**Wielospecjalistyczny Szpital - Samodzielny Publiczny
Zespół Opieki Zdrowotnej w Zgorzelcu**
Dział Zamówień Publicznych i Zaopatrzenia
ul. Lubańska 11-12, 59-900 Zgorzelec
NIP: 615-17-06-942, REGON: 231161448 BDO: 000150922
tel. 571 334 686
www.spzoz.zgorzelec.pl
Misja Szpitala: „Bezpieczeństwo przez rozwój”

Numer sprawy 5/ZP/2024
DZP/134/2024

Dotyczy przetargu na Nadbudowa budynku szpitala celem utworzenia nowego bloku operacyjnego w Wielospecjalistycznym Szpitalu SPZOZ w Zgorzelcu

W związku z zapytaniami od Wykonawców w sprawie w/w postępowania – Zamawiający działając w myśl art. 284 ust. 1 i 2 ustawy Prawo zamówień publicznych z dnia 11 września 2019r. (Dz. U. z 2023r., poz. 1605 ze zm.) odpowiada na następujące pytania:

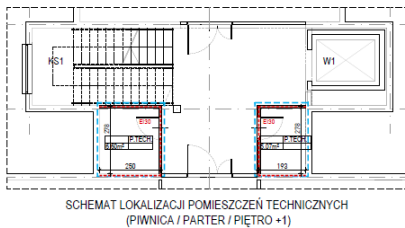
Prosimy o wskazanie miejsca montażu centralnych zasilaczy UPS?

Odp. Zamawiający wyjaśnia - lokalizacja zasilaczy zgodnie ze schematem lokalizacji pomieszczeń technicznych. W przypadku braku odpowiedniej ilości miejsca Zamawiający przewiduje możliwość wydzielenia dodatkowego pomieszczenia z PW04.

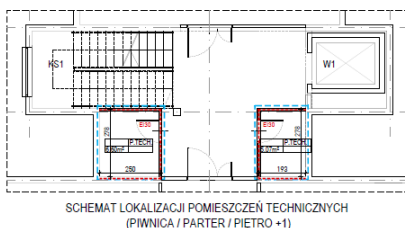
Prosimy o wskazanie lokalizacji planowanej dwusekcyjnej rozdzielnicy?

Odp. Zamawiający wyjaśnia - Lokalizacja zgodnie ze schematem.
